Determinazione dirigenziale	n. DET-AMB-2020-2449 del 27/05/2020
Oggetto	Adozione di Autorizzazione Unica Ambientale AUA ai sensi del D.P.R. 59/2013 relativa alla società CEFLA Soc.Coop. per il sistema fognario BO32031 rete separata acque meteoriche Parcheggio pubblico Via Bicocca n.14/C in Comune di Imola, raccolta acque reflue urbane meteoriche di dilavamento di aree esterne destinate a transito e sosta ad uso pubblico inserite nell'Agglomerato Urbano ABO0002 Imola Bacino Santerno-Gambellara" opere di urbanizzazione primaria realizzate da soggetto privato ed in attesa di cessione e presa in carico dal Comune di Imola e/o dal Gestore del Servizio Idrico Integrato.
Proposta	n. PDET-AMB-2020-2537 del 27/05/2020
Struttura adottante	Servizio Autorizzazioni e Concessioni di Bologna
Dirigente adottante	PATRIZIA VITALI

OGGETTO: *Procedimento unico ai sensi del D.P.R. 160/2010 (Pratica SUAP n.3/2020) – Invio istanza di Autorizzazione Unica Ambientale per scarichi CEFLA Società Cooperativa a Imola (BO) in via Bicocca 14/C (D.P.R. n. 59/2013) – Inoltro integrazioni.*

POZZETTO FINALE DI ISPEZIONE CON FORO CALIBRATO

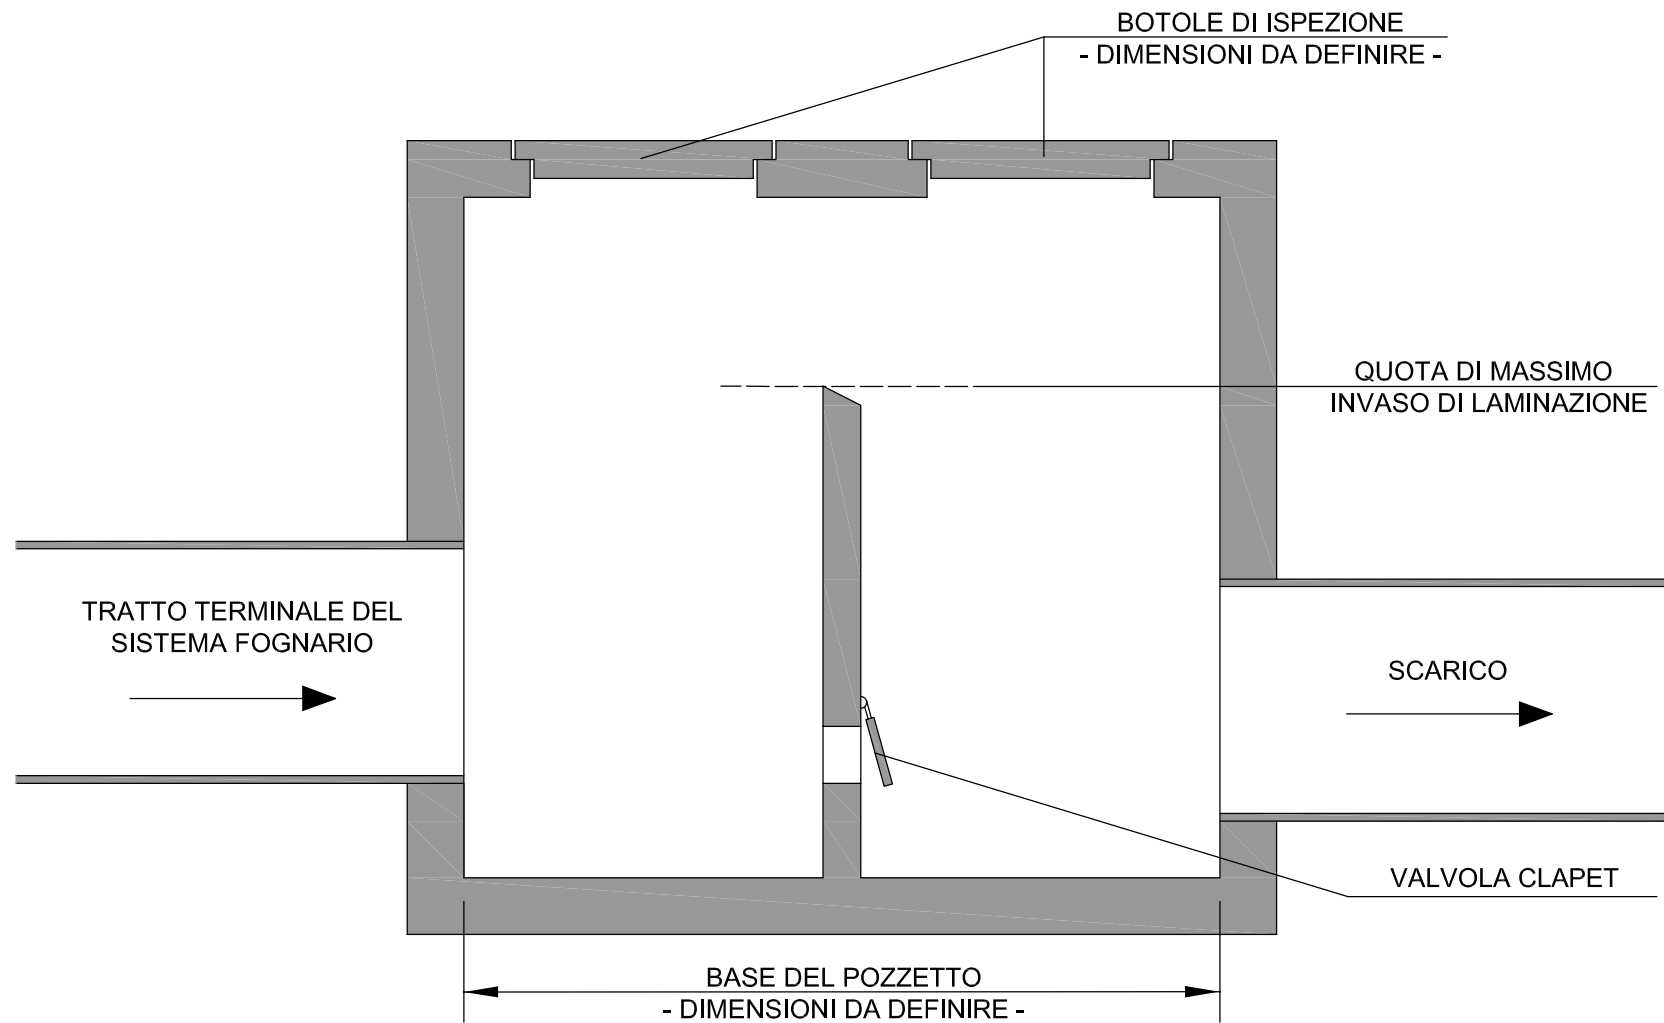
- adeguare il tratto di fognatura bianca terminale, avente funzione di limitatore di portata, con installazione di un ulteriore pozzetto con al suo interno un setto dotato al fondo di un foro di diametro 100 mm e di una soglia di sfioro superiore a quota 27 m (si consiglia di adeguare la quota di progetto in questo punto a 27,30 m) e lo scarico al fosso ricettore deve essere realizzato con una condotta n PVC DN 160 come da **prescrizione impartita dal Consorzio di Bonifica della Romagna occidentale con parere Prot.5444 del 19/05/2020 (allegato al presente documento come parte integrante e sostanziale)**;

Con riferimento all'istanza di AUA di cui all'oggetto relativamente alla matrice ambientale "scarico acque reflue urbane provenienti da agglomerato in corpi idrici superficiali", vista la documentazione presentata ad integrazione di quanto ricevuto in data 22.01.2020 (prot. 631/2020), lo scrivente Consorzio esprime, per quanto di competenza, fatti salvi i diritti di terzi e solo dal punto di vista idraulico, parere favorevole in merito all'intervento in progetto, con la prescrizione di voler adeguare il tratto di fognatura bianca terminale avente funzione di limitatore di portata secondo le indicazioni riportate nell'elaborato grafico allegato alla presente. In particolare, al fine di garantire il completo riempimento delle condotte atte a trattenere temporaneamente il volume minimo richiesto ai fini dell'invarianza idraulica, si prescrive la posa di un ulteriore pozzetto, immediatamente a valle del pozzetto P2, con all'interno un setto dotato al fondo un foro di diametro 100 mm e di una soglia sfiorante superiore a quota 27.00 m (si consiglia di aumentare la quota di progetto in questo punto a 27.30 m); lo scarico al fosso stradale dovrà essere realizzato con una condotta in PVC DN160.
